PROJET URBAIN DU QUARTIER LILLE – CONCORDE

AVIS EMIS SUR LE PROJET ET MEMOIRE EN REponse DU PETITIONNAIRE

**Avis de la mission régionale
d'autorité environnementale
Hauts-de-France
sur le projet urbain « Concorde »
sur la commune de Lille (59)
Étude d'impact de janvier 2023
actualisation de l'avis de l'autorité environnementale
du 24 juillet 2020**

OBJET : Avis du Bureau de la CLE du SAGE Marque-Deûle du 08/03/2022 –
demande d'autorisation environnementale sur le projet urbain du
quartier Lille-Concorde

Annexe 1.1 : Plan d'abattage de la frange sud

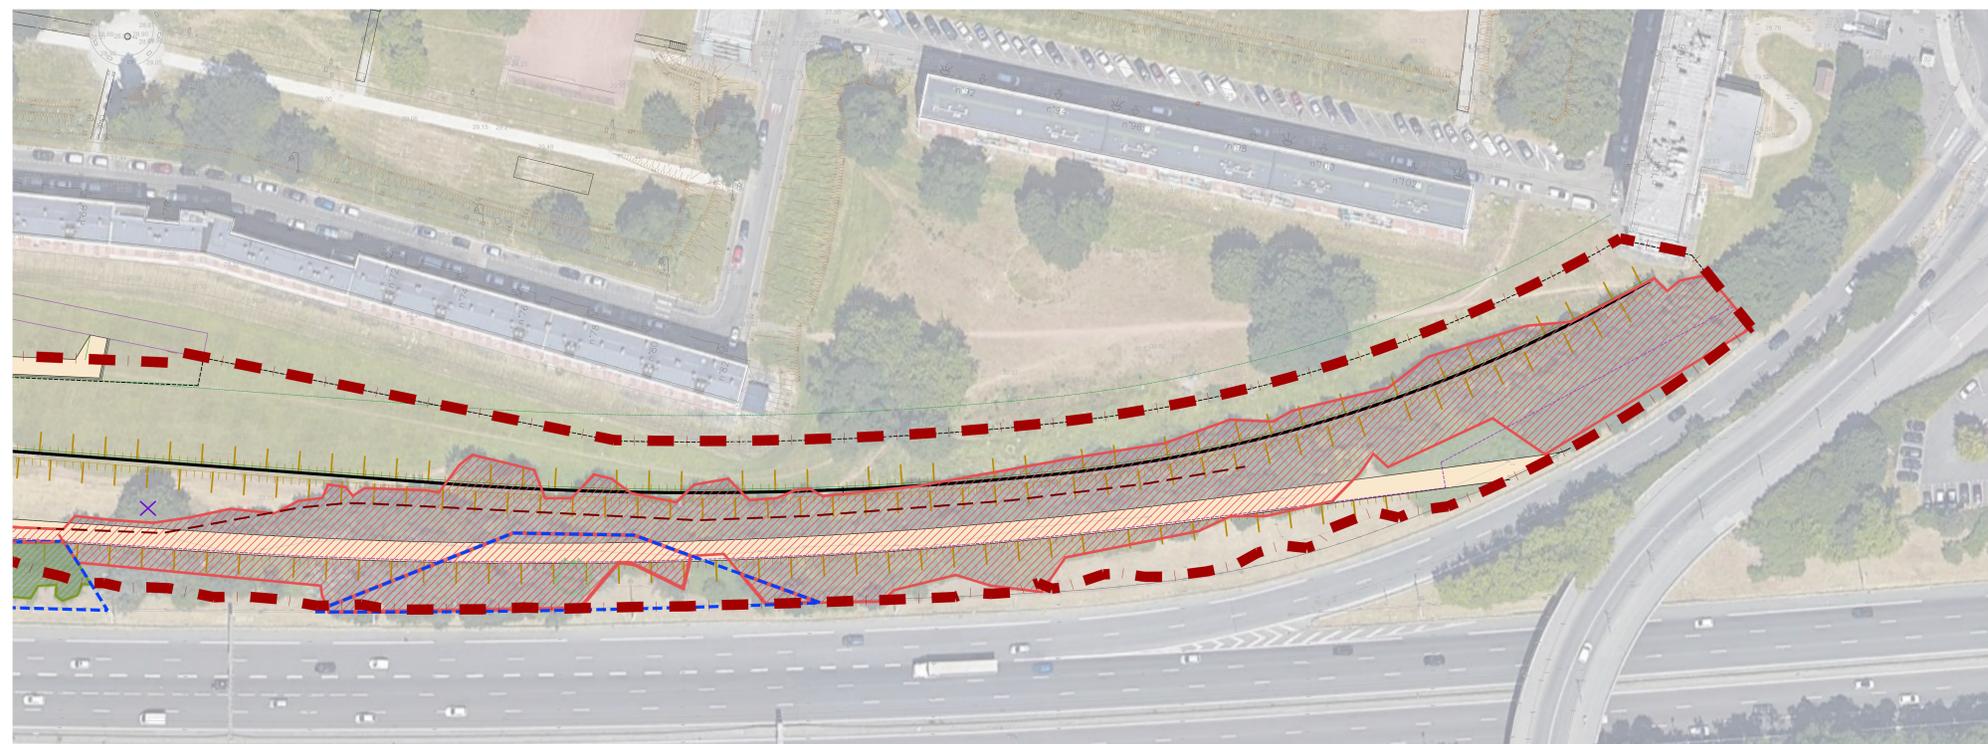
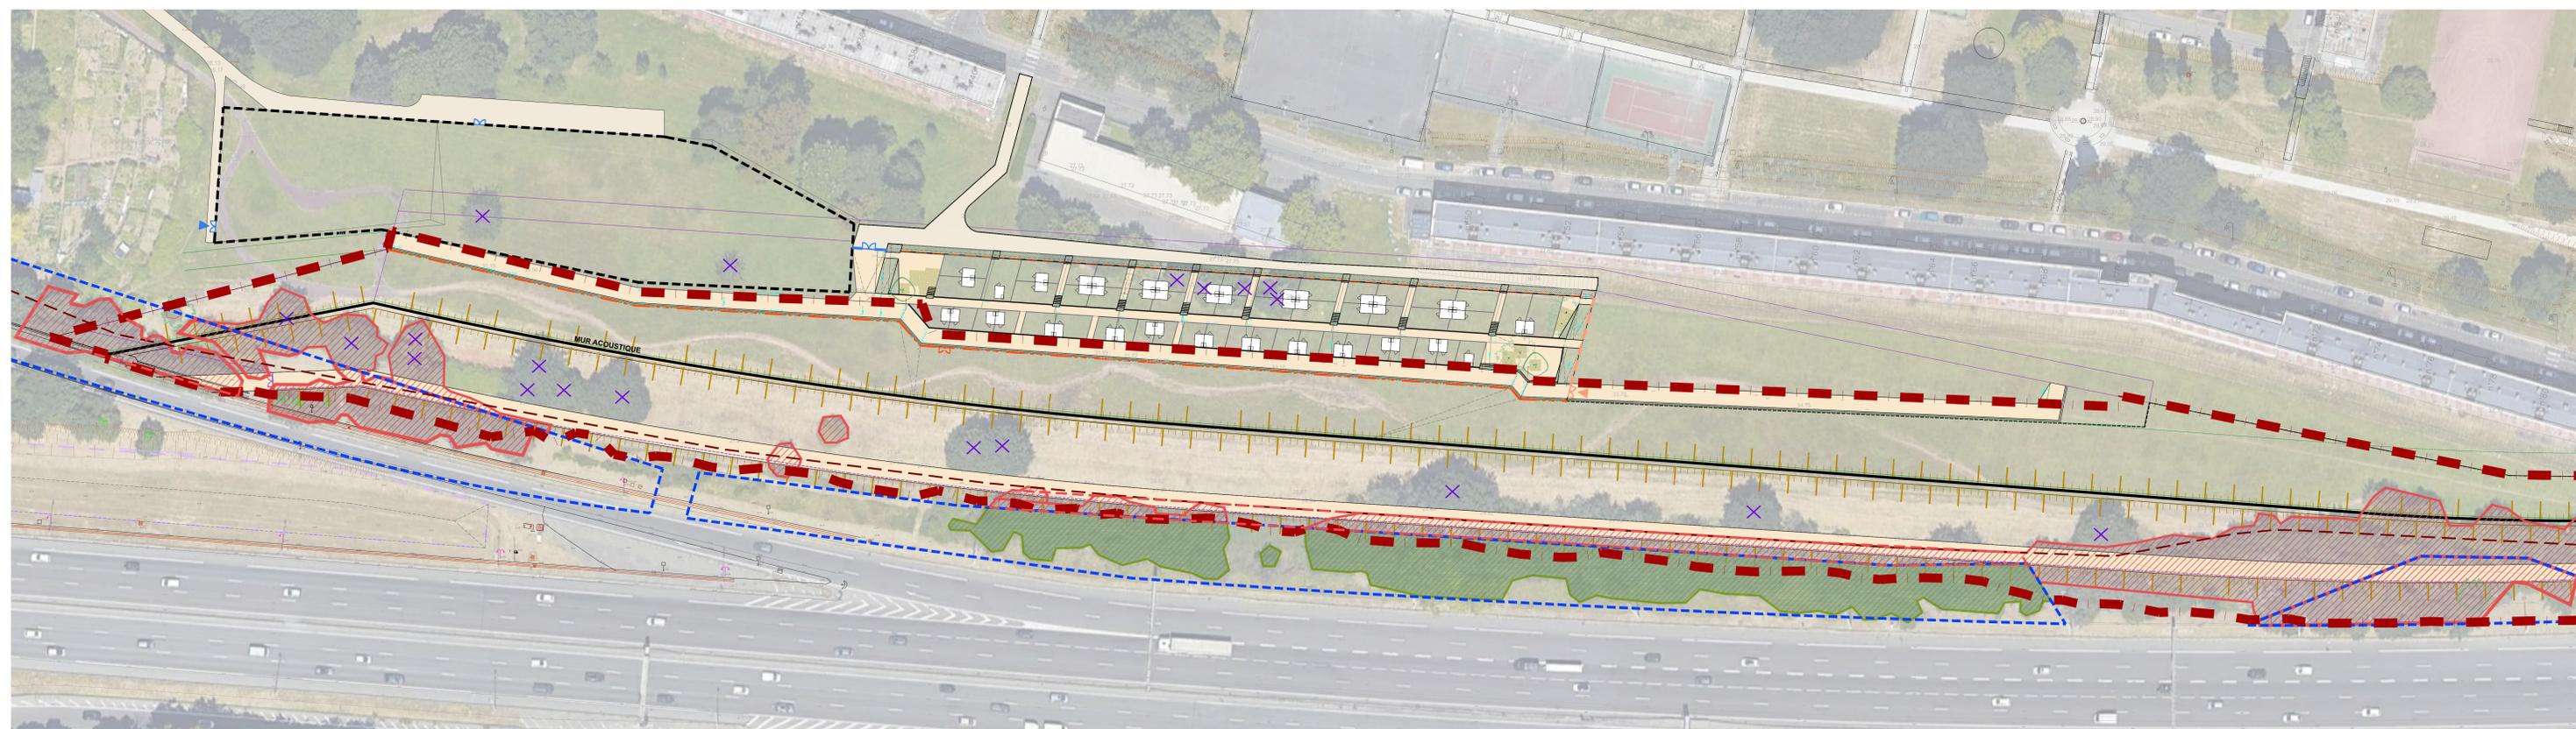
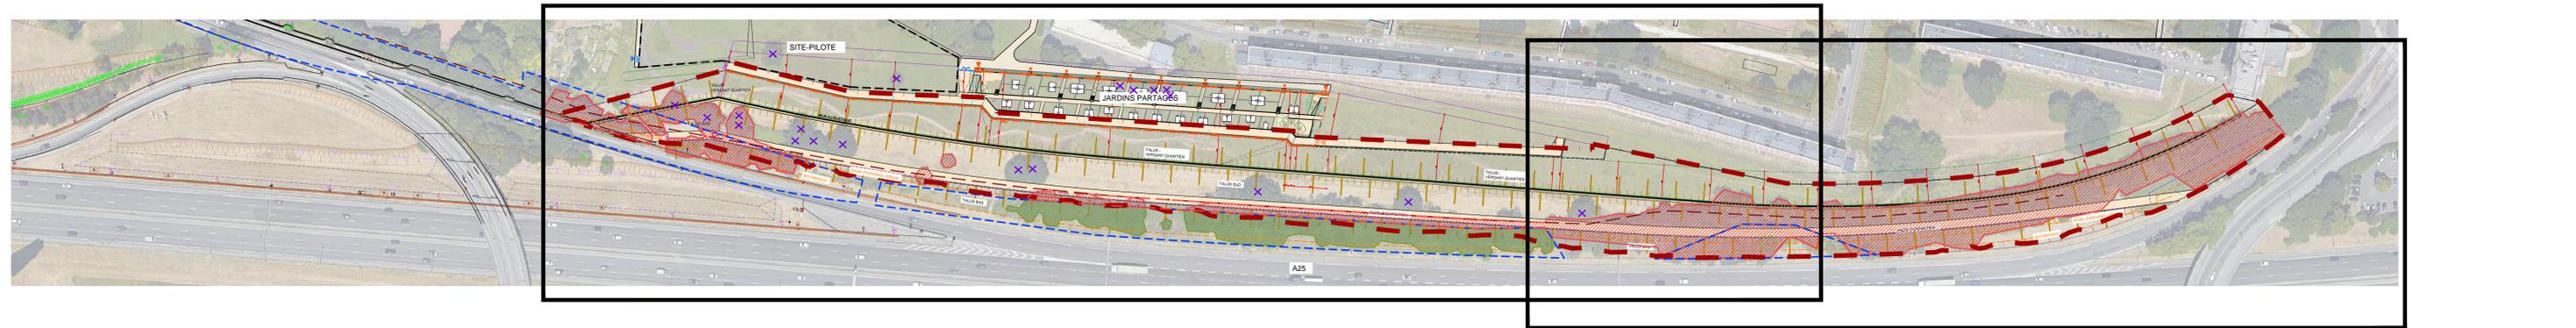
Cependant, l'avancement des études techniques, notamment géotechniques, a mis en lumière l'impossibilité de mise en œuvre cette mesure supplémentaire compte tenu de contraintes liées à la pente du talus acoustique et de stabilité des ouvrages. Les emprises effectivement impactées par l'abattage sont présentées sur le plan disponible en annexe 1.1 du présent mémoire.

La non mise en œuvre de cette mesure supplémentaire ne remet toutefois pas en cause la démarche ER(C) validée par les services de l'Etat pour les travaux préliminaires sur la frange sud, ni la qualification de l'impact résiduel pour les habitats et espèces concernées.

Annexe 1.2 : Localisation des coupes de sécurité réalisées par l'Etat en bordure de l'A25

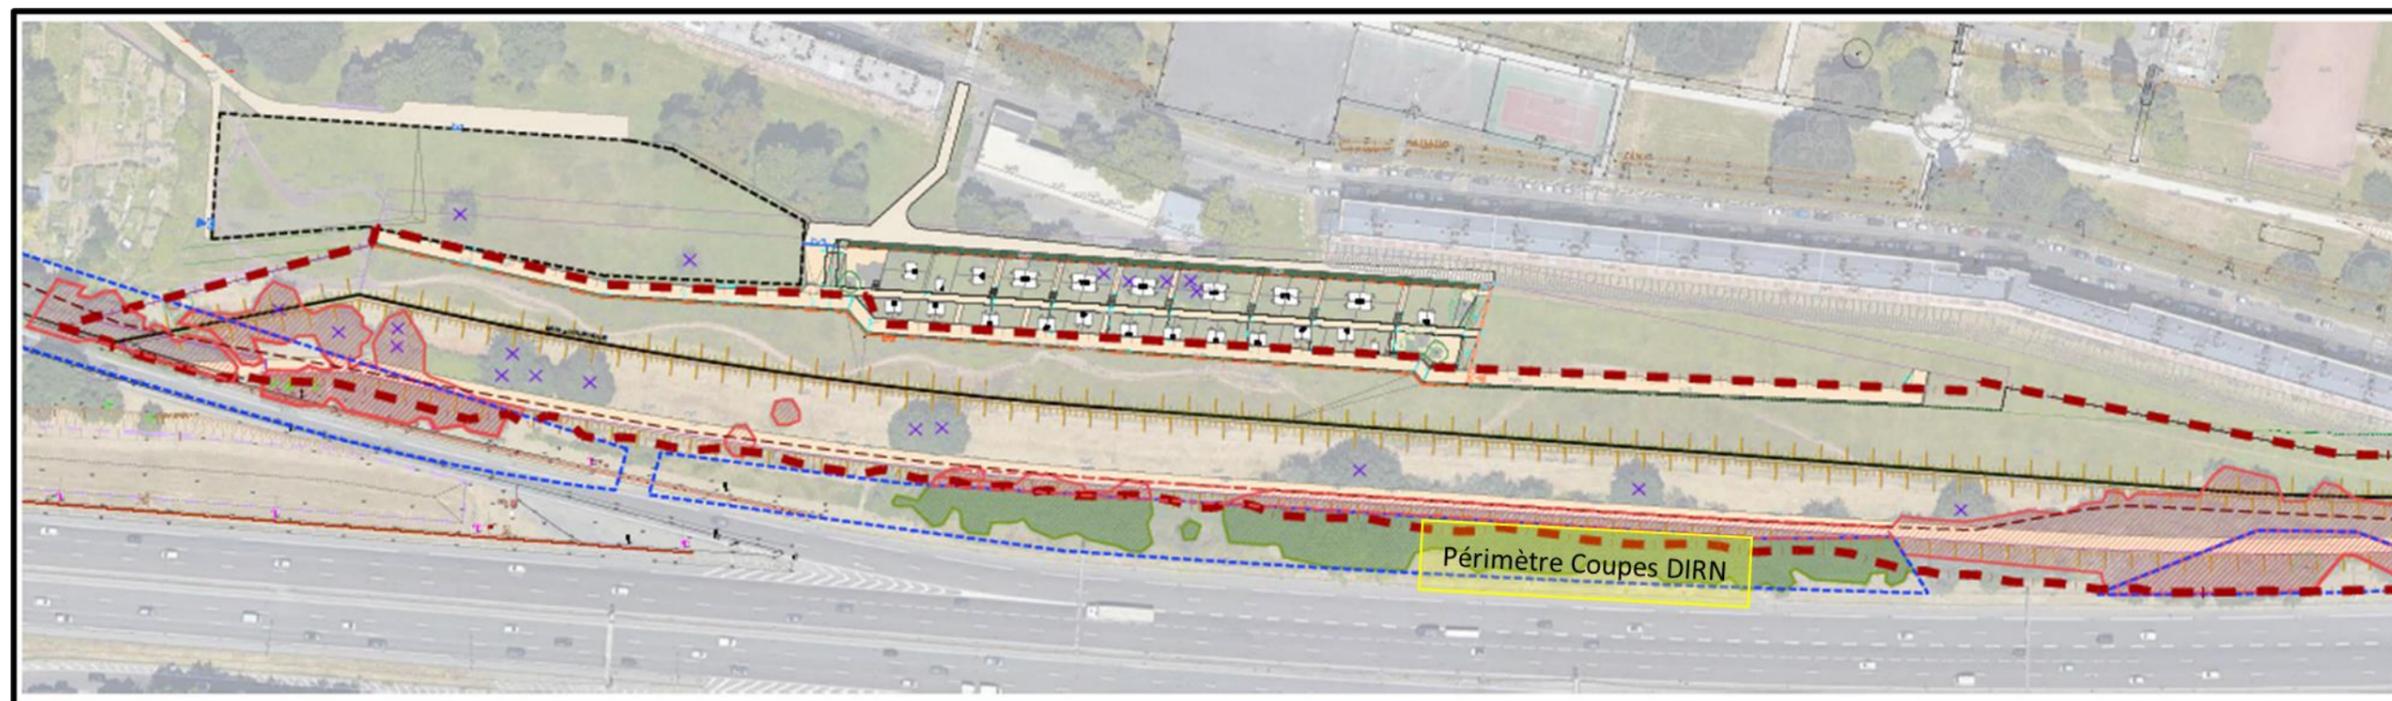
Il est à noter que l'Etat est intervenu en parallèle sur la même période sur ces emprises pour des coupes de sécurité (voir plans en annexe 1.2) dans le cadre de son plan de gestion des abords de voirie.
